改善箇所説明図

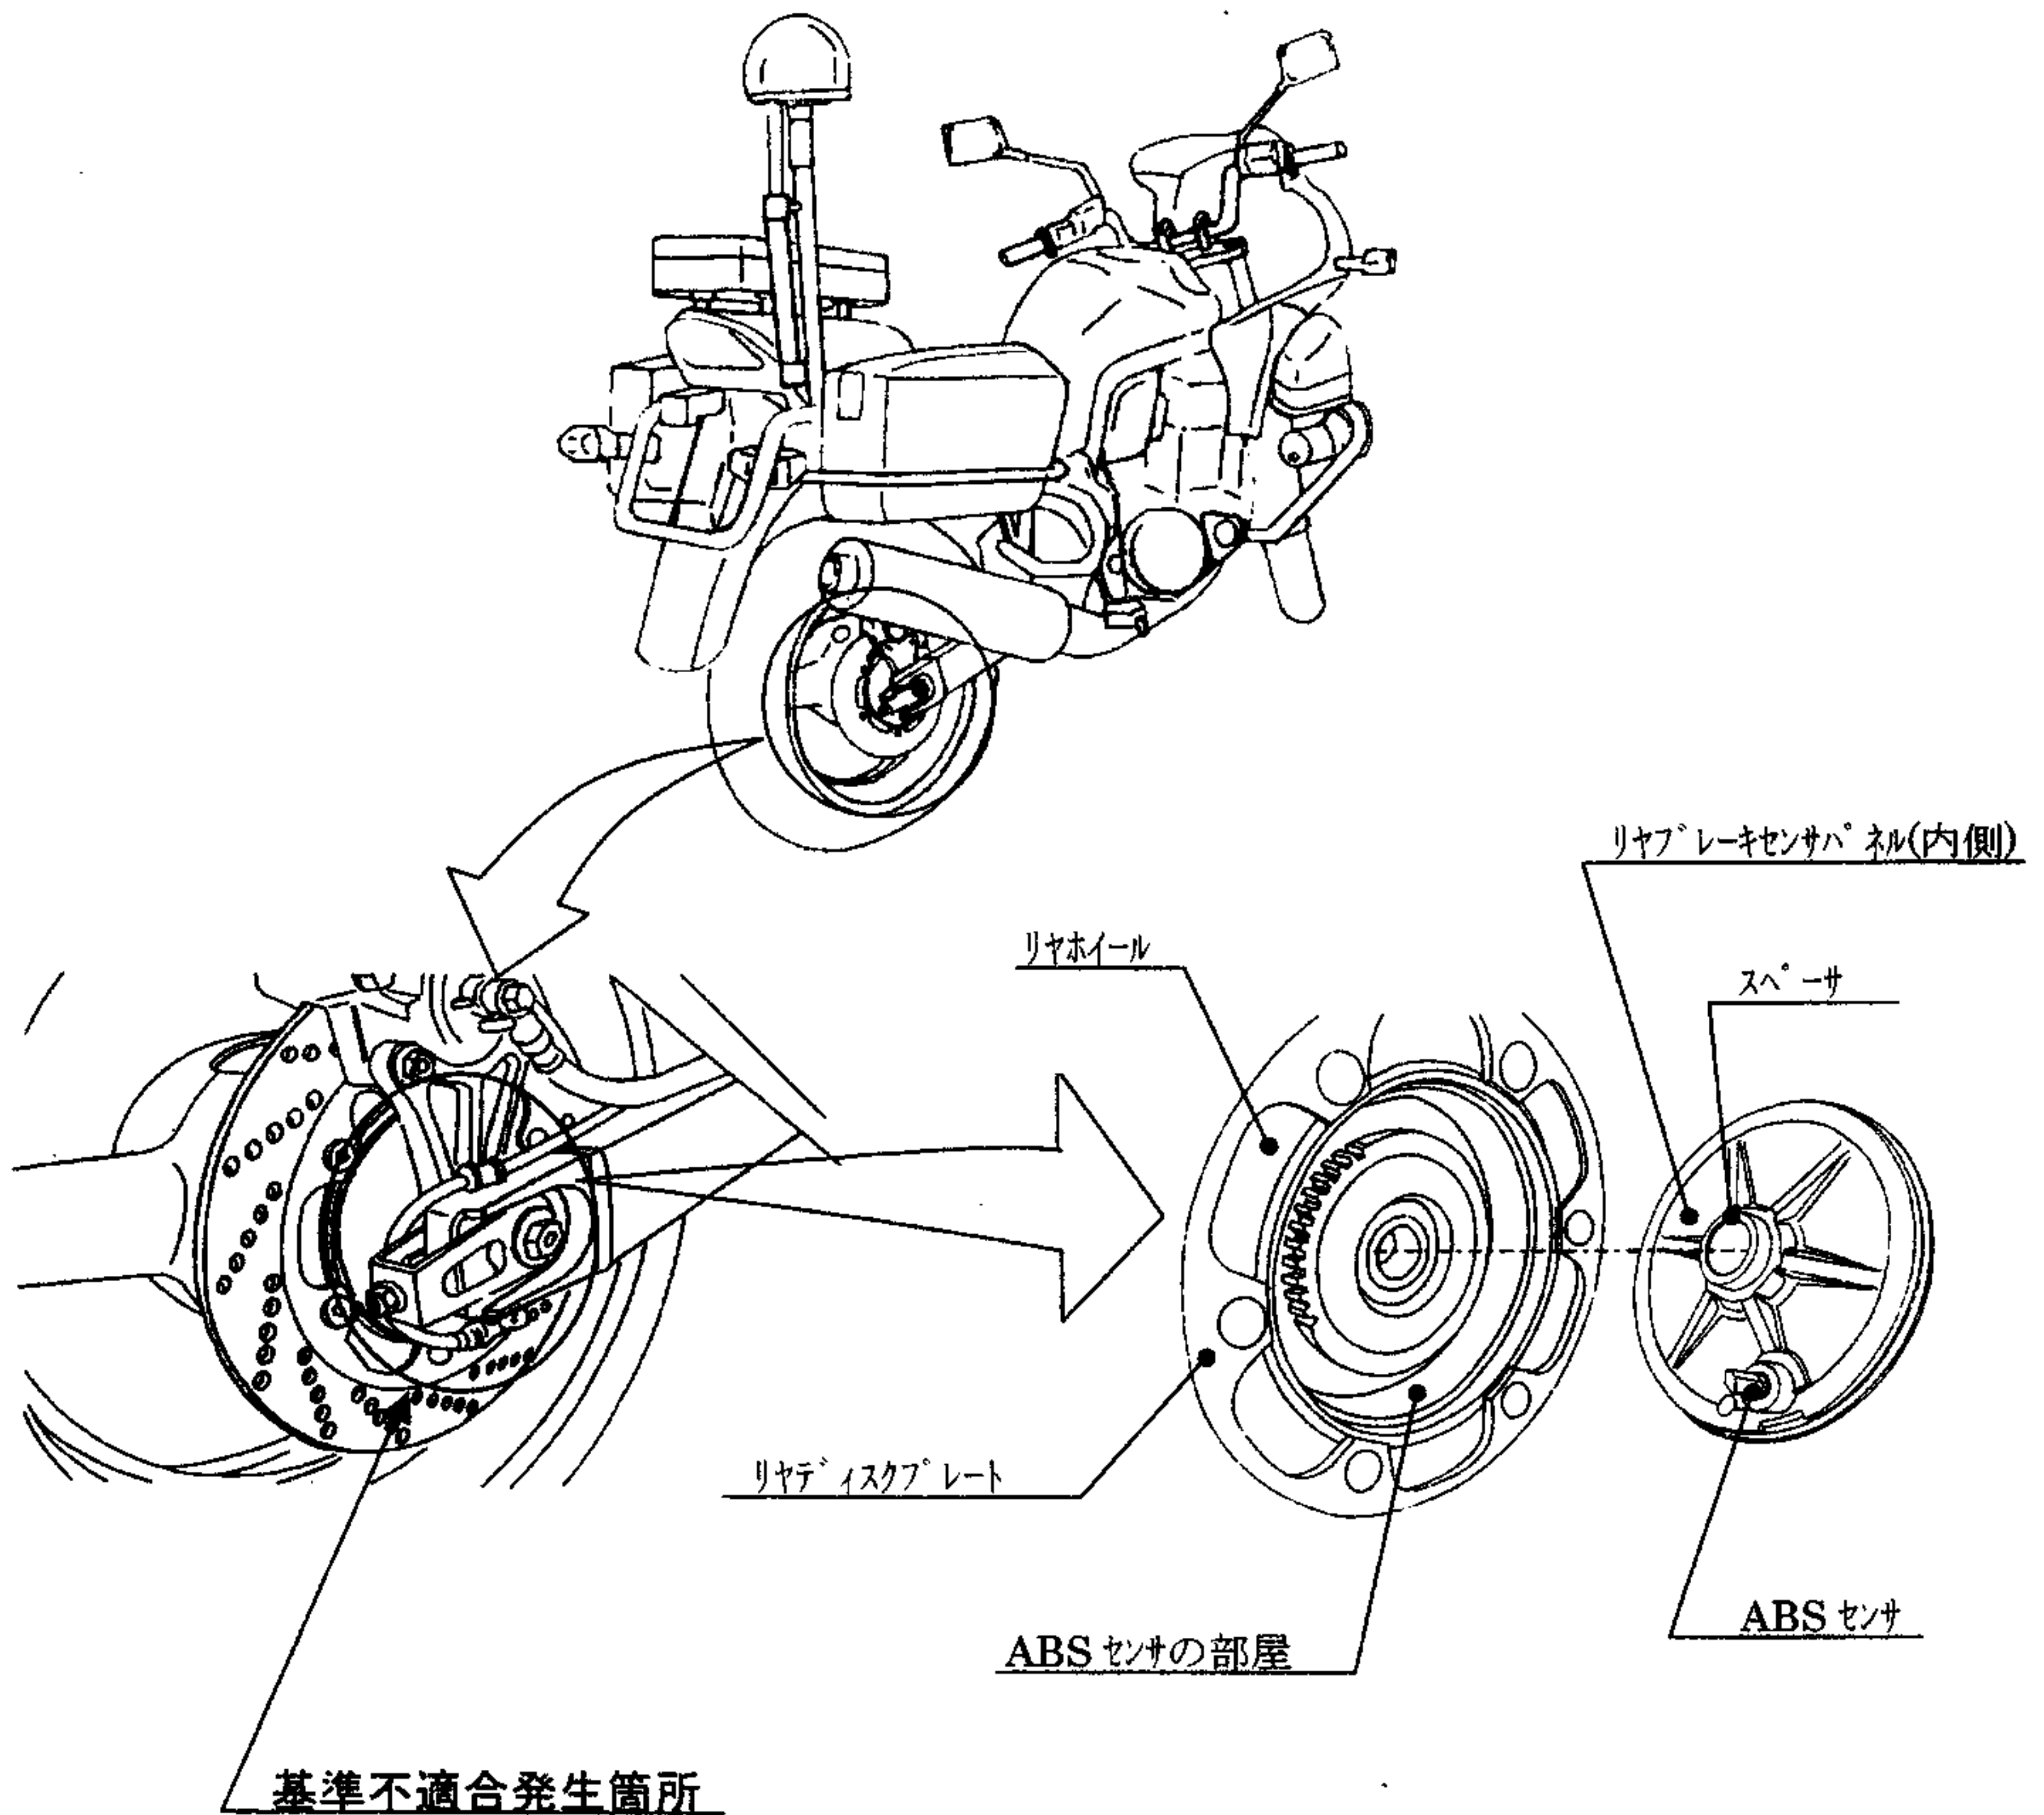
前後輪において、アルミ製スピードセンサパネルにスペーサを圧入する作業が不適切なため、圧入した際に当該パネルからアルミ片が発生したものがあり、走行中の振動等により当該アルミ片が当該パネルとホイールの間にあるABSセンサの部屋内に脱落して留まっていることがある。そのため、ブレーキの多使用等によりホイールの温度が上昇した状態でアルミ片が当該パネルとホイールの間に挟まった場合、当該アルミ片が当該隙間部で一時的に固着し、ホイールが円滑に回転しなくなり、最悪の場合、当該パネルがホイールと固着してパネルが回転し、ABSセンサが周辺部品と接触して破損し、警告灯が点灯してABSが機能しなくなるおそれがある。

全車両、前後輪のスピードセンサパネルとホイール間のABSセンサの部屋内及びパネル軸部周辺のアルミ片の有無を確認し、アルミ片のあるものは取り除く。また、既にアルミ片が隙間部に固着しているものは、アルミ片を取り除くとともに、傷ついた部品を新品に交換する。
